DIPLOMOVÁ PRÁCE

Bytové domy Podzámčí v Hradci Králové

**1. Posouzení předané projektové
dokumentace**

Obr. 1 - Půdorys koupelny – instalační předstěny

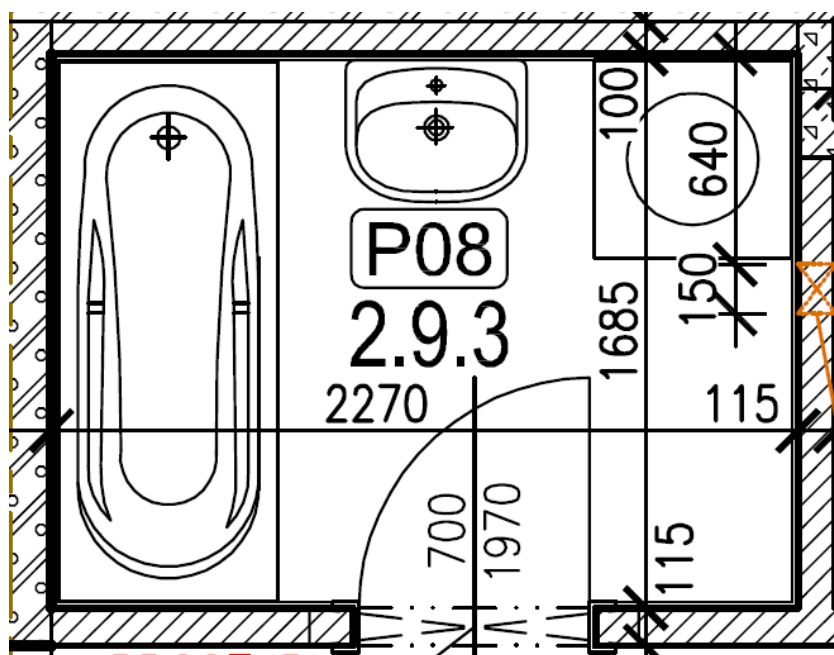
2) V projektové dokumentaci není specifikováno, z čeho jsou provedeny instalační předstěny v koupelnách. Zda se jedná o sádkarton nebo např. Ytong. Do stavebně technologického projektu byla zvolena varianta přizdívek z Ytongu o tloušťce 150 mm. Označení není uvedeno nikde v celé projektové dokumentaci.

Obr. 2 - Půdorys koupelny – zakreslení obkladu

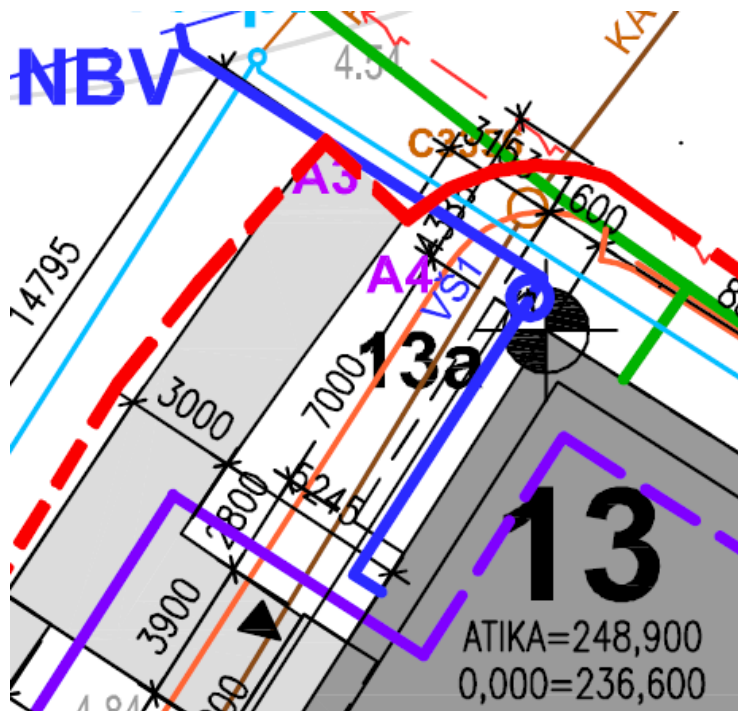
3) V půdorysu je použit špatný typ čáry pro znázornění obkladu. Obklad je zde vyznačen plnou čarou, správně by měl být zakreslen čerchovaně. Dále u obkladu není v závorce uvedena jeho výška (viz. Obr. 2). Tato chyba se opakuje ve všech výkresech v celé architektonicko stavební části. Ve stavebně technologickém projektu je uvažován obklad do výšky dveřních zárubní.

Obr. 3 - Koordinační situace - vodovodní přípojka

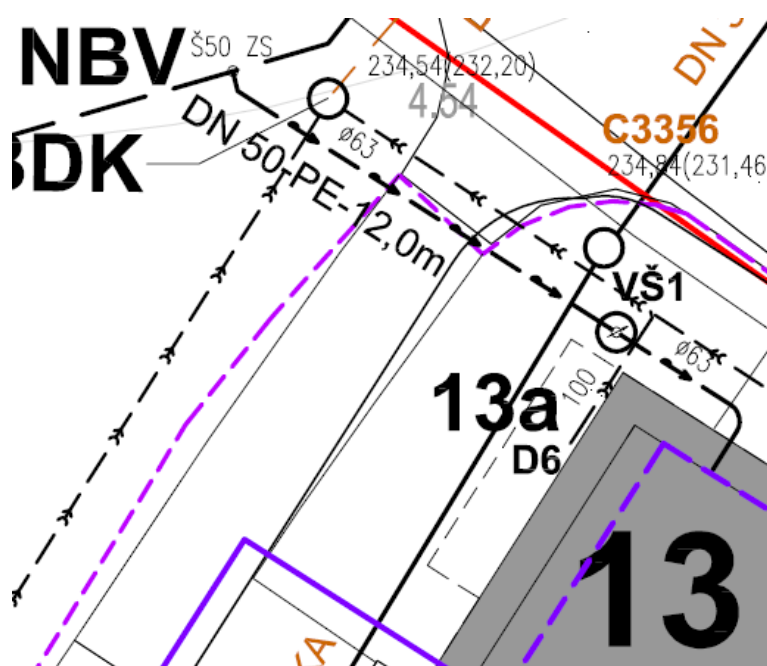
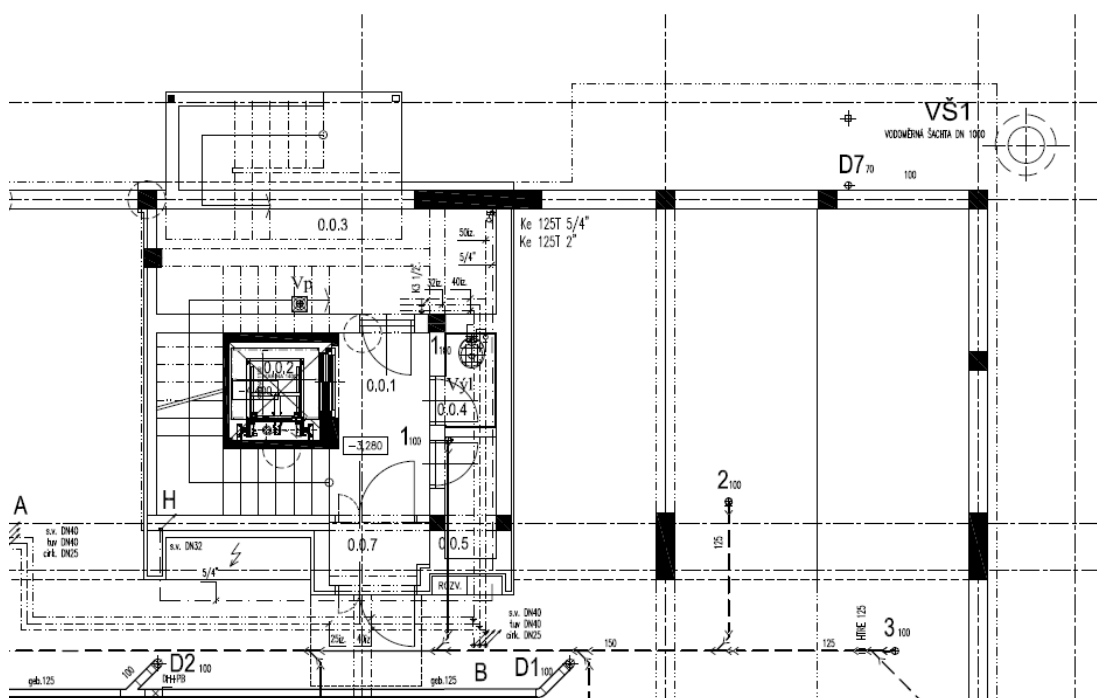
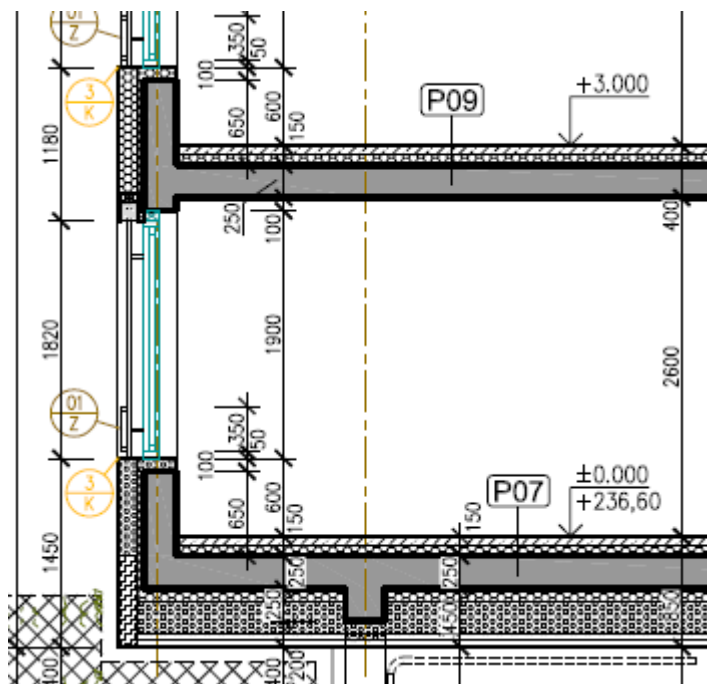
4) U bytového domu 13 se neshoduje výkres C.1 - Koordinační situace (viz. Obr. 3) s výkresem D.1.4.P.1. - Situace přípojek vodovodu a kanalizace (viz. Obr. 4). Na výkresech je rozdíl v zakreslení přípojky vodovodu. Z výkresu D.1.4.b.2 ZTI – Zdravotně technické instalace – Půdorys 1PP (viz. Obr. 5), je ale patrné, že správně je vodovodní přípojka zakreslena v koordinační situaci (viz. Obr. 3).

Obr. 6 - Řez D – D, BD 22

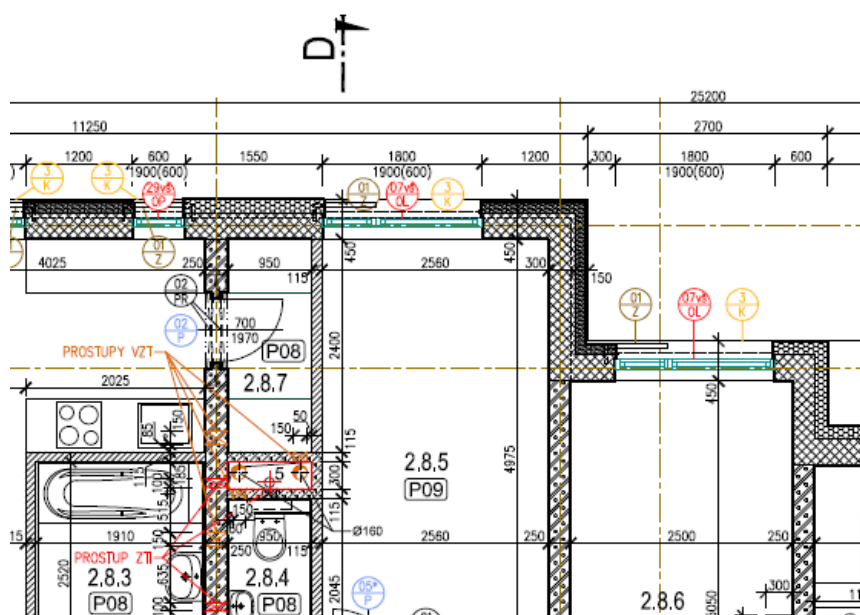
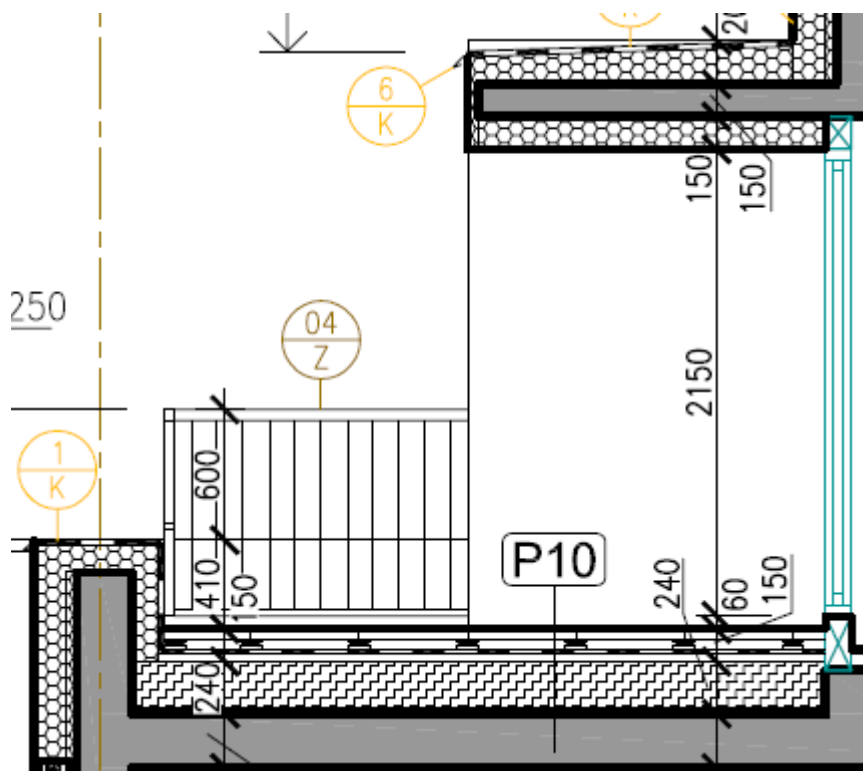
5) V řezu D-D bytového domu 22 jsou stěny pod okny zakresleny jako monolitické, ale z půdorysu je patrné, že stěna je z cihelných bloků Porotherm 30. Půdorys a řez se neshodují. Ve stavebně technologickém projektu bude uvažováno s keramickým zdívem Porotherm.

Obr. 8 - Řez terasou objektu BD 13

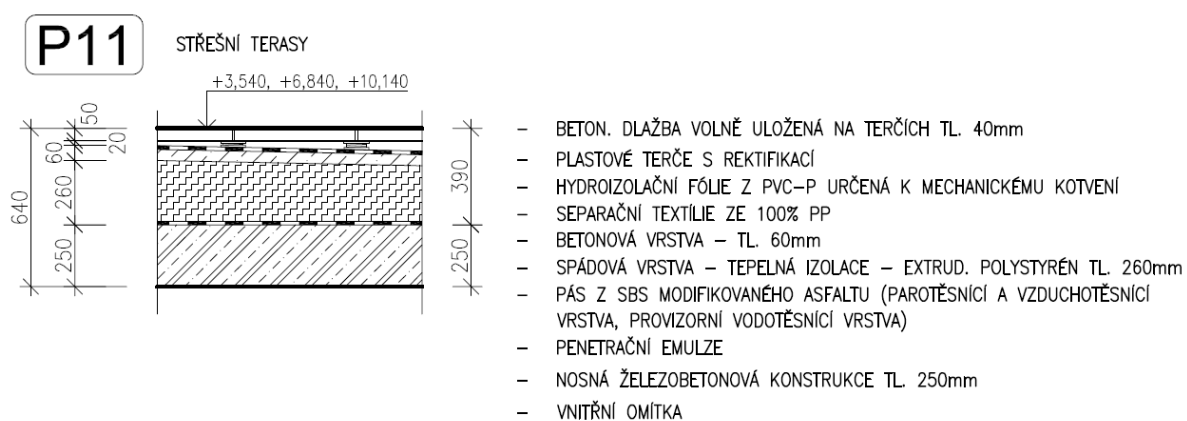
6) U bytového domu 13 v řezu A-A je na terase skladba podlahy označena P10. Na terasách je dle technické zprávy volně kladena betonová dlažba na terčích, což odpovídá skladbě P11 (viz. Obr. 9). Skladba v řezu je špatně označena. Na všech terasách je uvažována skladba P11.
